鳴門市通学路交通安全プログラムに基づく合同点検対応箇所図 (第二中学校 その1)

鳴門市通学路交通安全プログラムに基づく合同点検対応箇所図 (第二中学校 その2)

中③ (里浦小⑩)

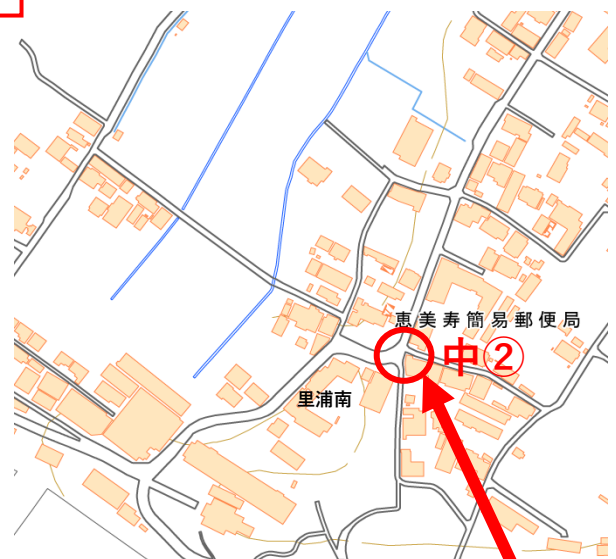
建物があり、見通しが悪い。

停止線の引き直し (予定) ☆鳴門警察署
生徒への安全確認の指導 ☆中学校
